Onderwerp: Reactie op reactie waterschap vooroverleg Hiddink Weide

Onderwerp: Samenvatting overleg [redacted] / [redacted] over Hiddinksweide

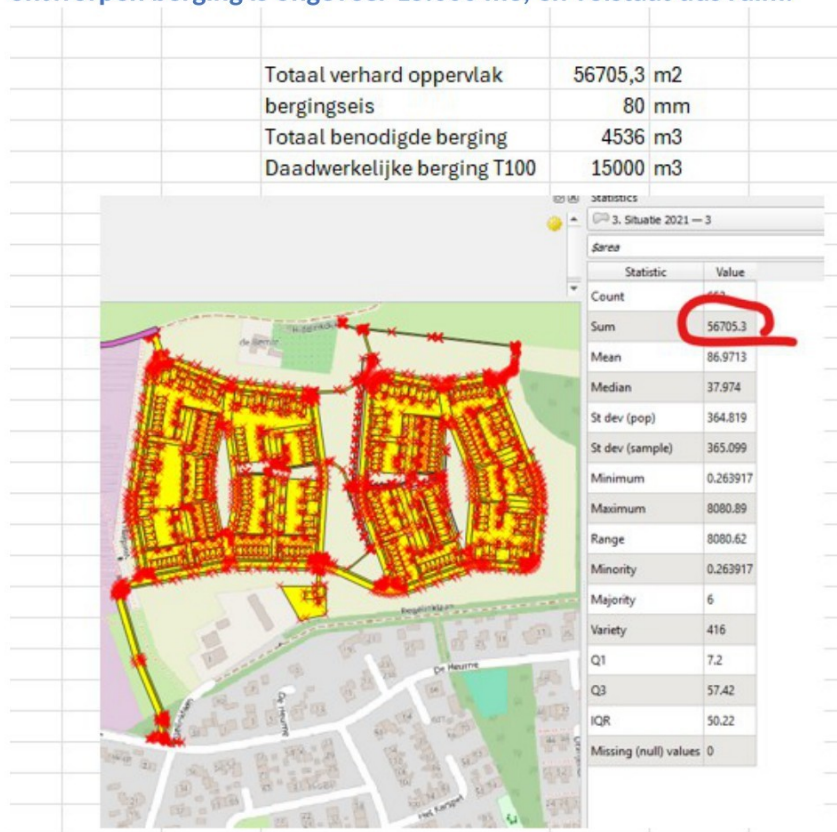
- In het planboek staat een mooi kaartje met de stroomrichting van hemelwater. Alleen is daar niet de richting aangegeven van plangebied à zuidwestelijke watergang à Hengelse beek, zie zwarte pijlen hieronder. Zouden jullie dat ook op kunnen nemen?

We hebben besproken dat het op dit moment goed staat uitgelegd in onze rapportage. Er hoeven geen aanvullende kaartjes of pijltjes te worden toegevoegd in de waterparagraaf.
